PROTOKÓŁ Z PRZEGLĄDU BUDOWLANEGO PIĘCIOLETNIEGO WIEŻY.

Investor:	Pomorski Urząd Wojewódzki w Gdańsku 80-810 Gdańsk, ul. Okopowa 21/27
Nazwa i adres obiektu :	STACJA TRANSMISYJNA, WIEŻA RETRANSMISYJNA 77-140 Podgórze, działka nr ewid. 120/1, obręb 0011 Podgórze, jed. ewid. 220104_2.
Data wykonania:	07.09.2023
Wykonawca przeglądu:	TEGMA TADEUSZ SIROCKI 80-423 Gdańsk, ul. Bolesława Chrobrego 4/7 mgr. inż. Sebastian Prądyński, uprawnień nr 338/GD/2002 do projektowania bez ograniczeń w specjalności konstrukcyjno-budowlanej
Imię, nazwisko, nr uprawnień

Uwaga 1.2

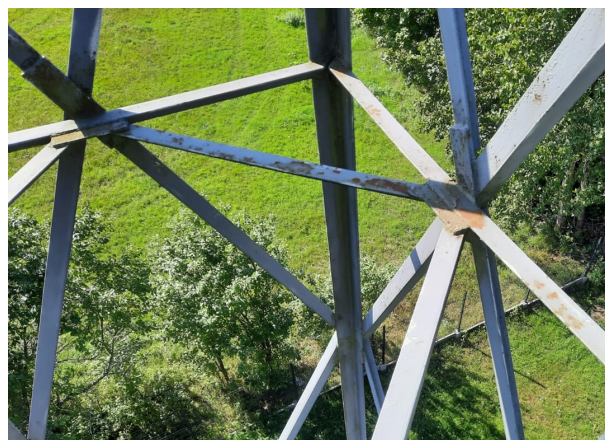
Nr uwagi	Treść uwagi, spostrzeżenia :
1.1	Uszkodzona na całej powierzchni izolacja bitumiczna fundamentu, skorodowany beton fundamentu.
1.2	Lokalnie nalot organiczny na elementach stalowych. Uszkodzenia powłoki antykorozyjnej na całej wysokości wieży.
1.4	Śruby styków międzysegmentowych lokalnie skorodowane. Pojedyncze styki zakładowe segmentów ze zdeformowanymi blachami. Lokalnie śruby za krótkie, w znaczącej części styków zakładkowych bez kontrnakrętek, lub innej formy zabezpieczenia przed odkręceniem.
1.7	Korozja blach podestowych.
1.8	Brak systemu zabezpieczającego przed upadkiem z wysokości.

3. Uwaga 1.2 – Zaleca się oczyszczenie całości konstrukcji z nalotu organicznego i luźnych powłok malarskich, następnie w miejscach występowania korozji usunięcie produktów korozji i oczyszczenie konstrukcji stalowej do stopnia min. St2, w tych miejscach oraz w miejscu usunięcia istniejącego zabezpieczenia antykorozyjnego odtworzyć malarskie powłoki antykorozyjne farbą podkładową, międzywarstwą. Następnie na całości konstrukcji nanieść powłokę nawierzchniową zabezpieczającą przed promieniowaniem UV. - Stopień 2.
